変更前	変更後	変更理由
<p>2.5 汚染水処理設備等</p> <p>2.5.1 基本設計</p> <p>(中略)</p> <p>2.5.1.5 主要な機器</p> <p>2.5.1.5.1 汚染水処理設備、貯留設備（タンク等）及び関連設備（移送配管，移送ポンプ等）</p> <p>(中略)</p> <p>(1) 滞留水移送装置</p> <p>滞留水移送装置は，タービン建屋等にある滞留水を汚染水処理設備のあるプロセス主建屋，高温焼却炉建屋へ移送することを目的に，移送ポンプ，移送ライン等で構成する。</p> <p>移送ポンプは，1号機タービン建屋に6台，1号機原子炉建屋に2台，2号機タービン建屋に4台，2号機原子炉建屋に2台，2号機廃棄物処理建屋に2台，3号機のタービン建屋に5台，3号機原子炉建屋に2台，3号機廃棄物処理建屋に2台，4号機タービン建屋に5台，4号機原子炉建屋に2台，4号機廃棄物処理建屋に2台設置し，原子炉への注水，雨水の浸入，地下水の浸透等により1号～4号機のタービン建屋等に発生する滞留水に対して十分対処可能な設備容量を確保する。滞留水の移送は，移送元のタービン建屋等の水位や移送先となるプロセス主建屋，高温焼却炉建屋の水位の状況に応じて，ポンプの起動台数，移送元，移送先を適宜選定して実施する。</p> <p>(中略)</p>	<p>2.5 汚染水処理設備等</p> <p>2.5.1 基本設計</p> <p>(中略)</p> <p>2.5.1.5 主要な機器</p> <p>2.5.1.5.1 汚染水処理設備、貯留設備（タンク等）及び関連設備（移送配管，移送ポンプ等）</p> <p>(中略)</p> <p>(1) 滞留水移送装置</p> <p>滞留水移送装置は，タービン建屋等にある滞留水を汚染水処理設備のあるプロセス主建屋，高温焼却炉建屋へ移送することを目的に，移送ポンプ，移送ライン等で構成する。</p> <p>移送ポンプは，1号機タービン建屋に6台，1号機原子炉建屋に2台，1号機廃棄物処理建屋に2台，2号機タービン建屋に6台，2号機原子炉建屋に2台，2号機廃棄物処理建屋に6台，3号機のタービン建屋に9台，3号機原子炉建屋に2台，3号機廃棄物処理建屋に6台，4号機タービン建屋に7台，4号機原子炉建屋に6台，4号機廃棄物処理建屋に6台設置し，原子炉への注水，雨水の浸入，地下水の浸透等により1号～4号機のタービン建屋等に発生する滞留水に対して十分対処可能な設備容量を確保する。滞留水の移送は，移送元のタービン建屋等の水位や移送先となるプロセス主建屋，高温焼却炉建屋の水位の状況に応じて，ポンプの起動台数，移送元，移送先を適宜選定して実施する。</p> <p>(中略)</p>	<p>移送装置の追設に伴う変更</p>

福島第一原子力発電所 特定原子力施設に係

(a) 移送装置全体系統図
図-2 滞留水移送装置の系統構成図 (1/3)

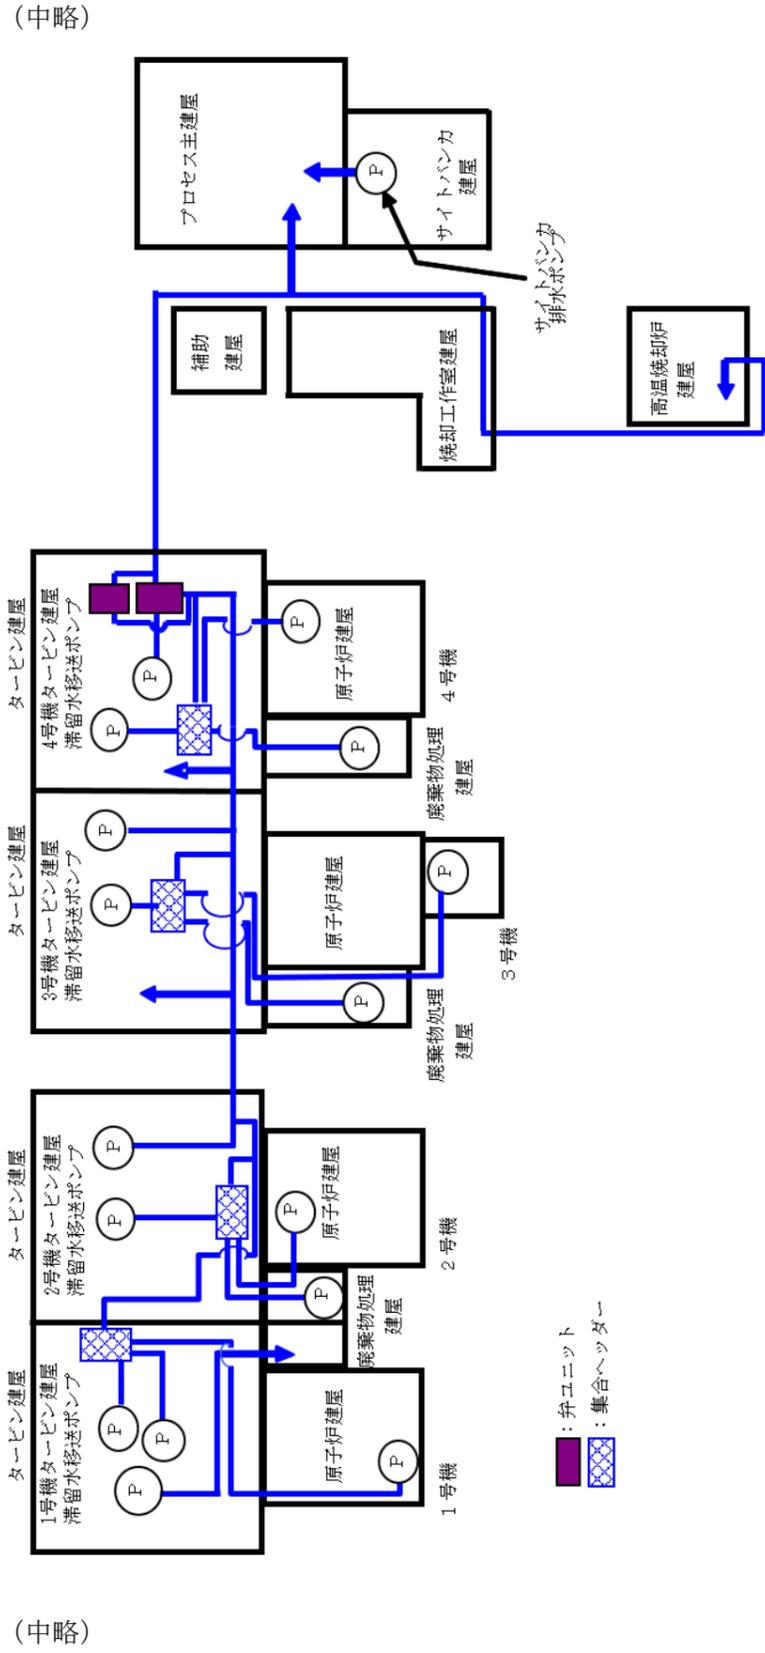
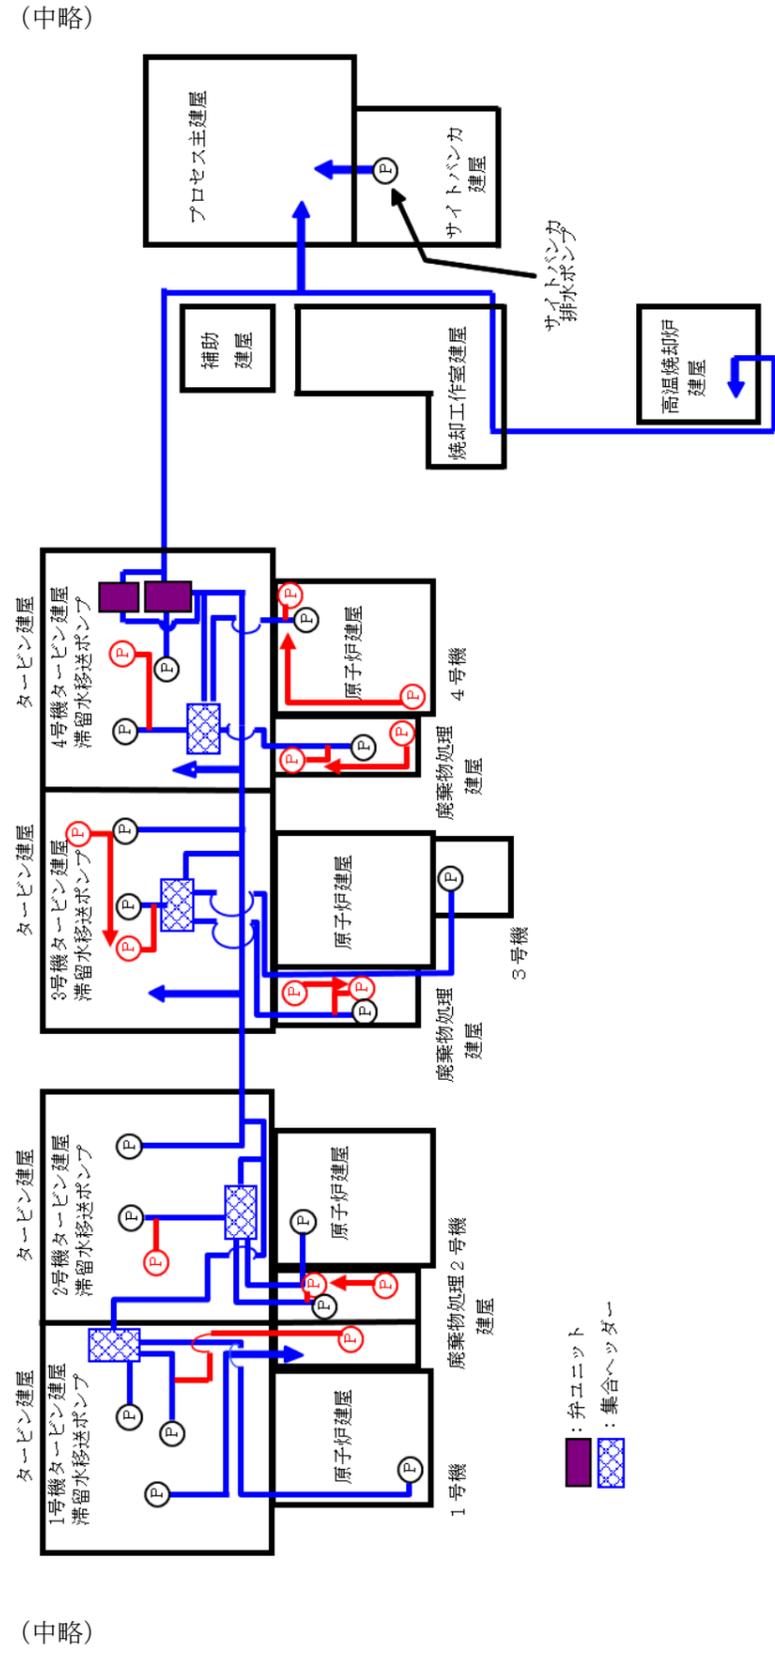
移送装置の追設に伴う変更および記載の適正化

図-2 滞留水移送装置の系統構成図 (2 / 3)

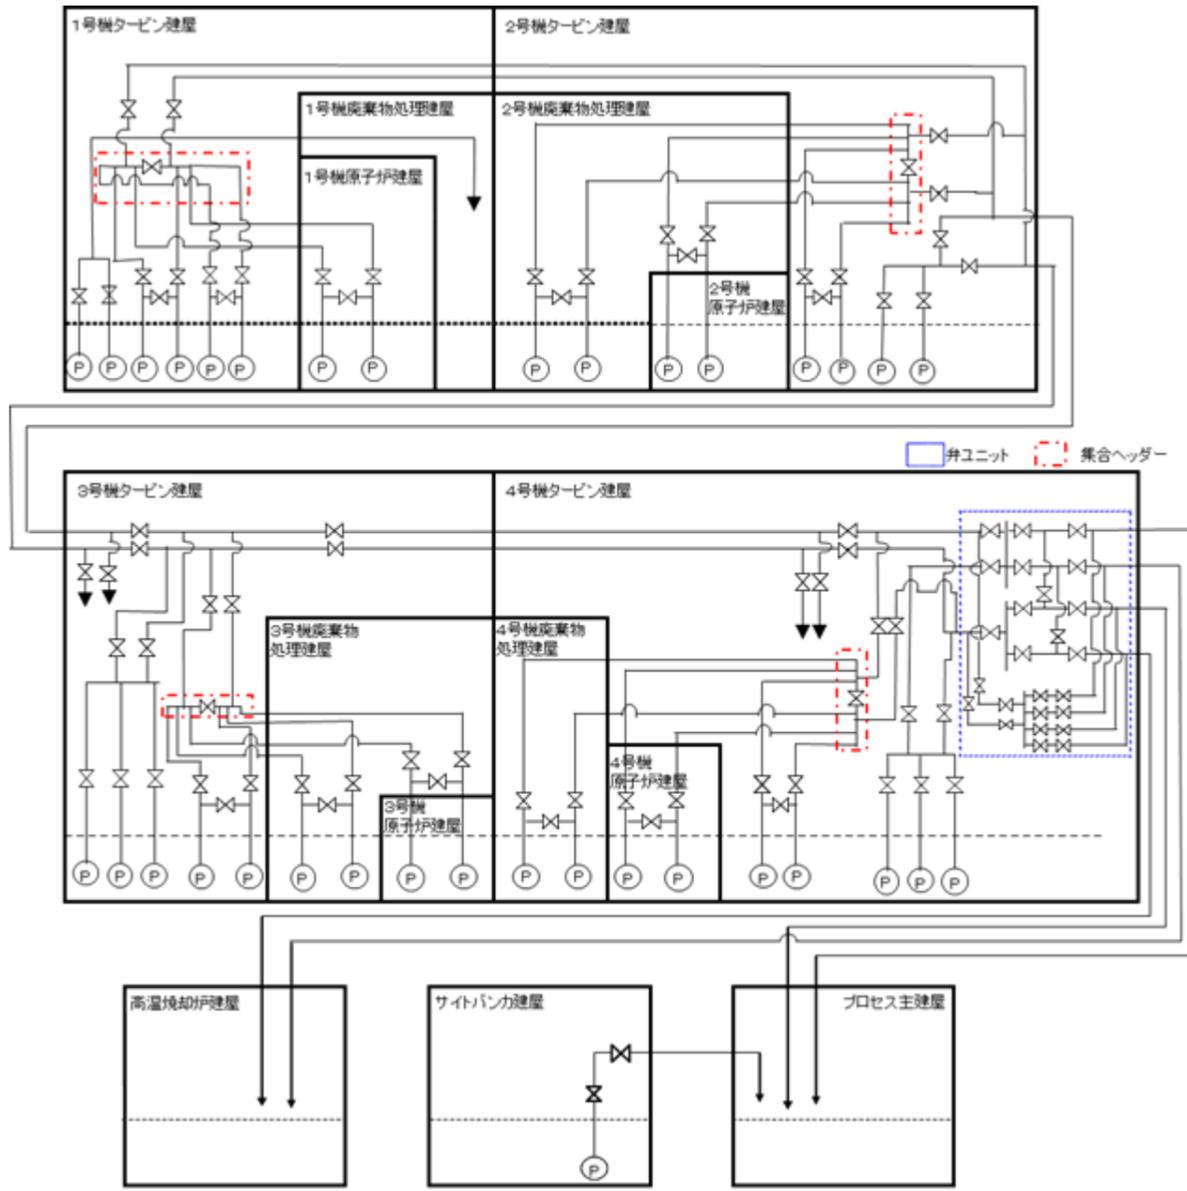
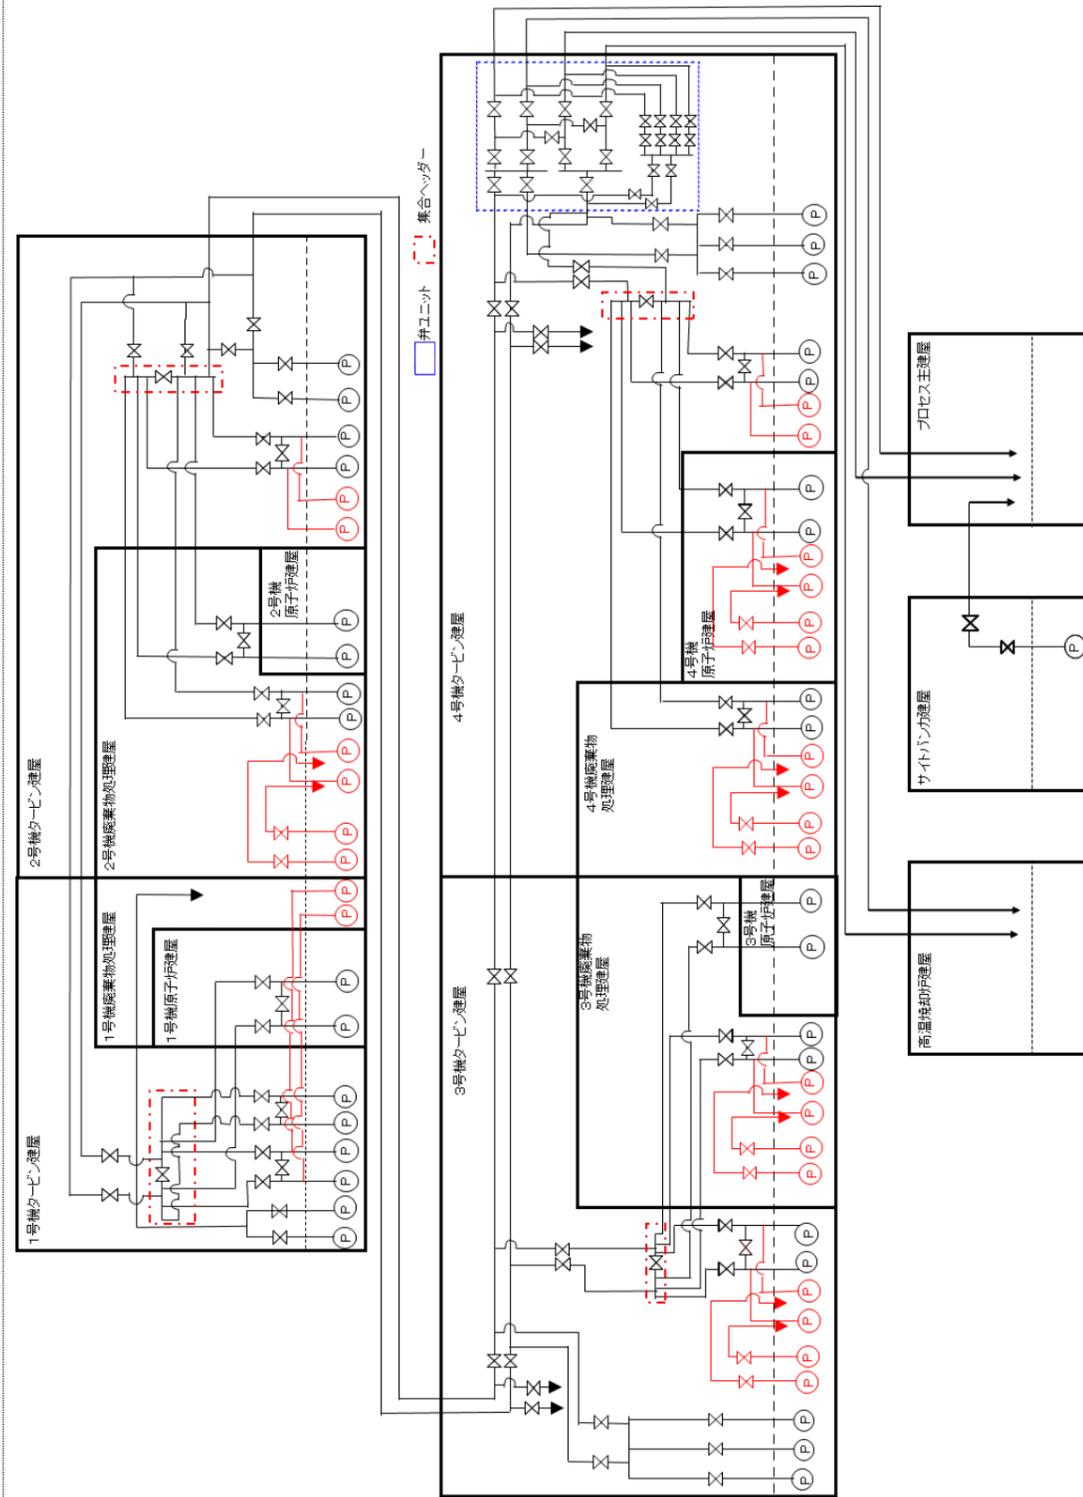
移送装置の追設に伴う変更および記載の適正化

図-2 滞留水移送装置の系統構成図 (3/3)

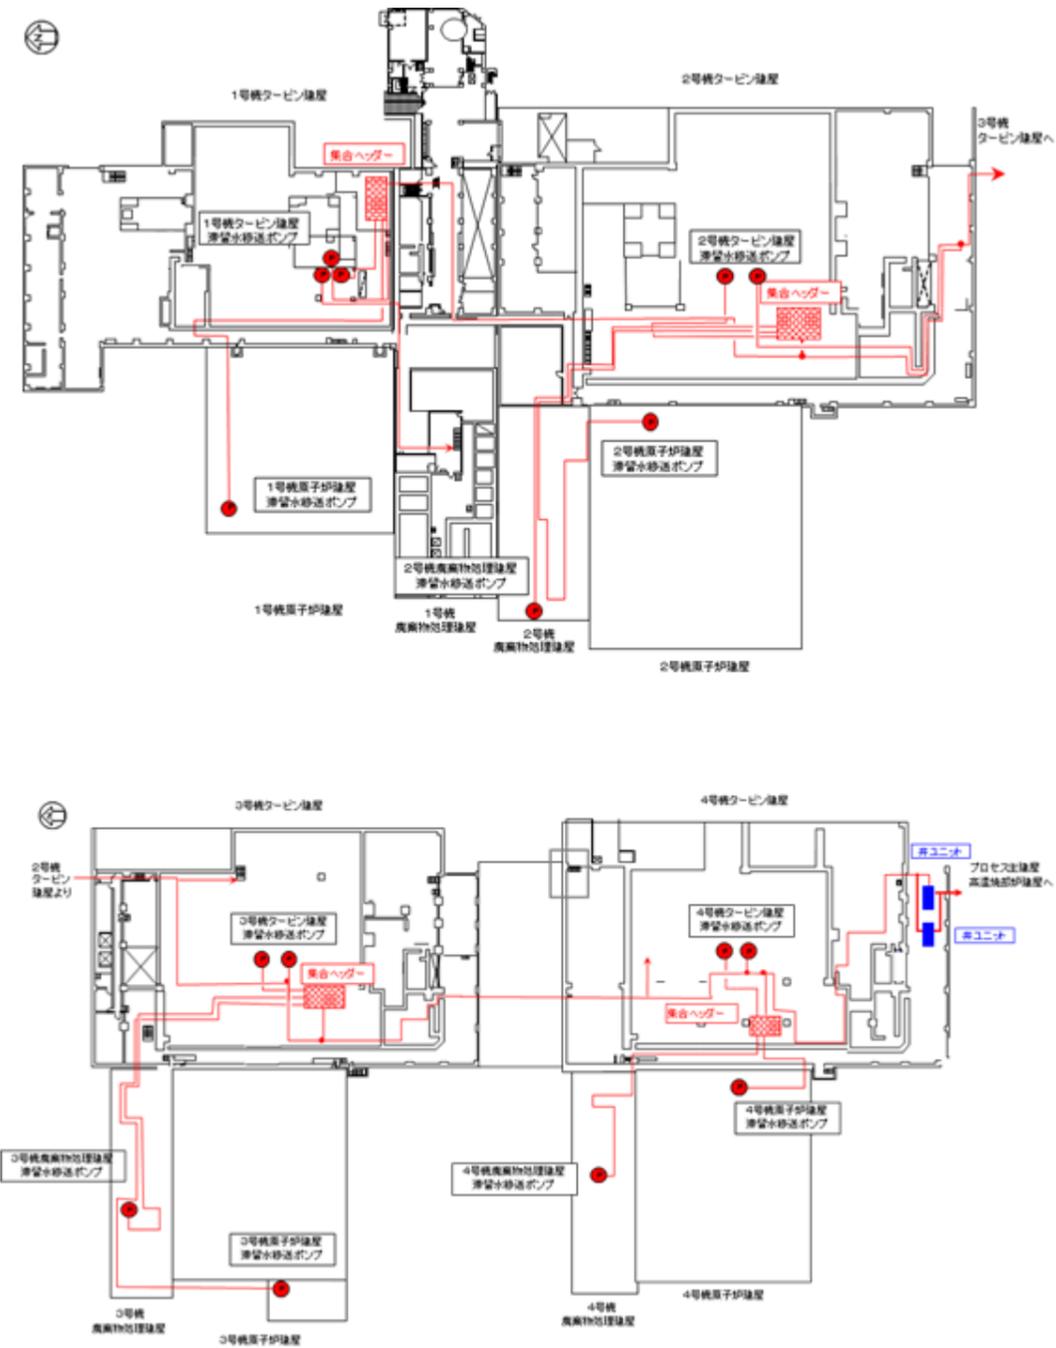
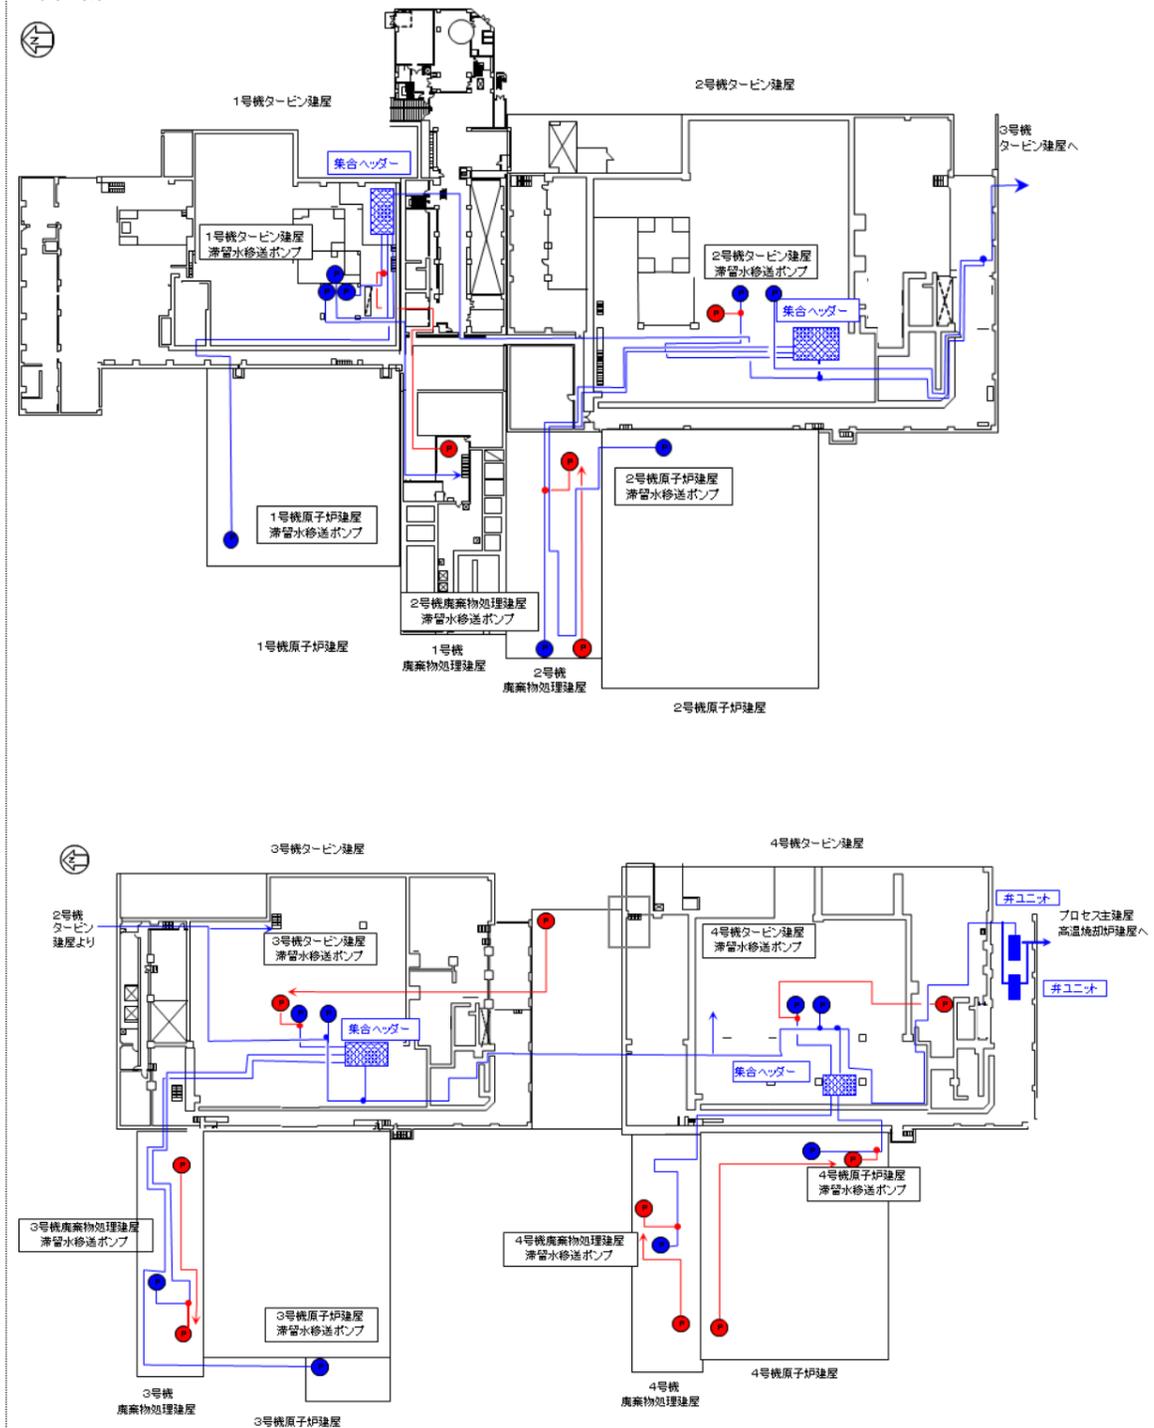
移送装置の追設に伴う変更および記載の適正化

図-1 配管概略図(1/11)

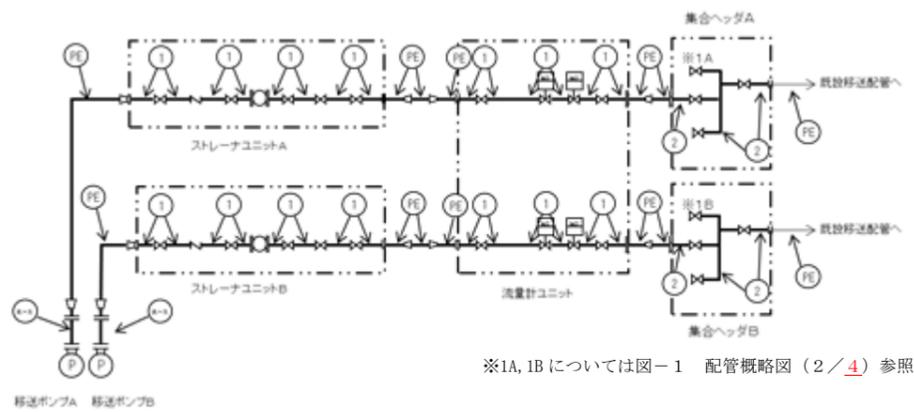
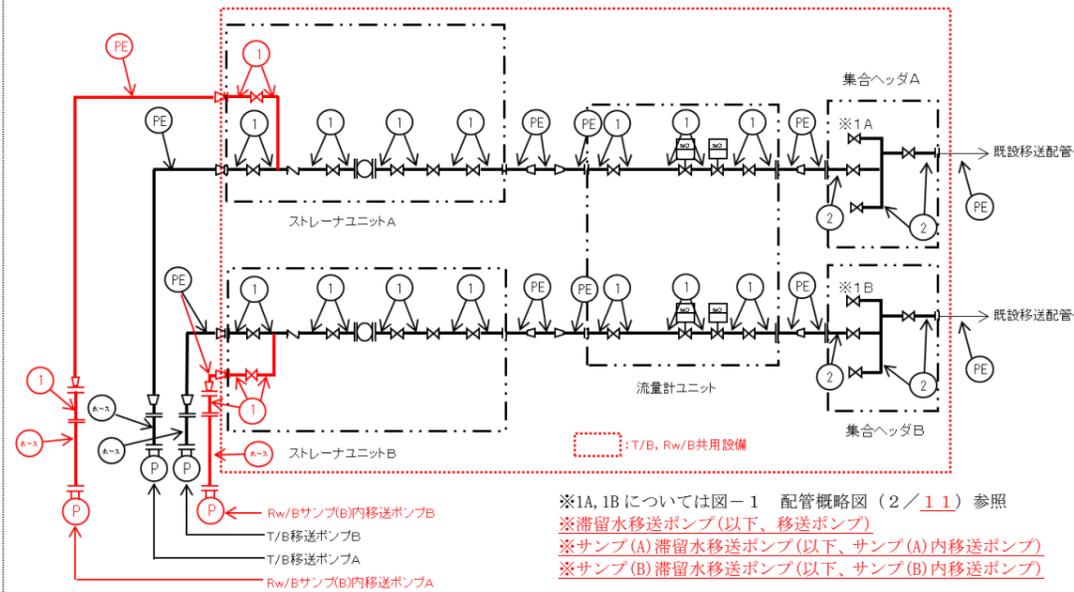
移送装置の追設に伴う追記および記載の適正化

図-1 配管概略図(2/11)

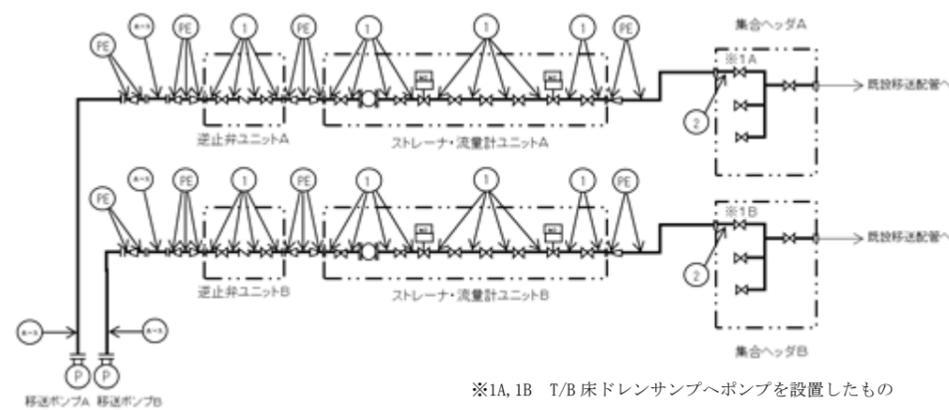
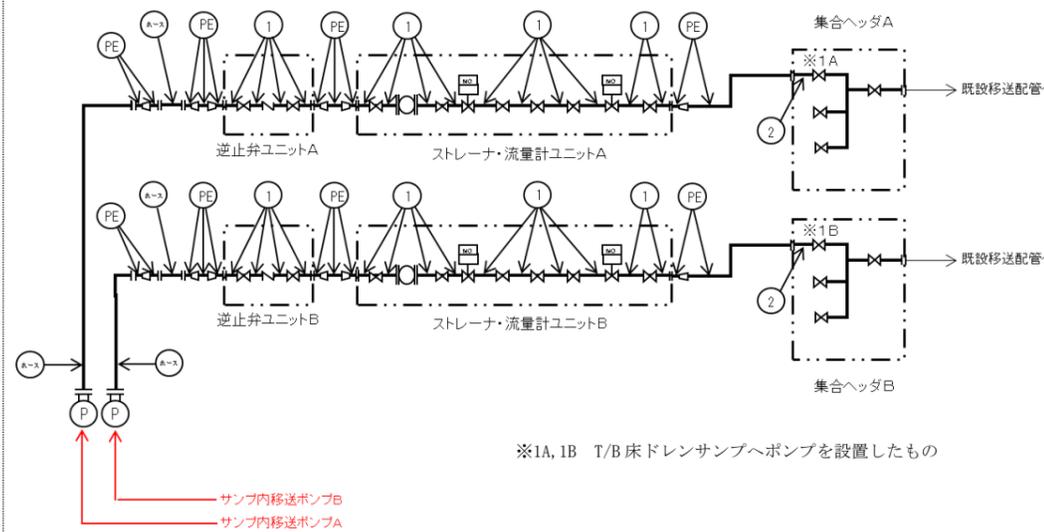
移送装置の追設に伴う記載の適正化
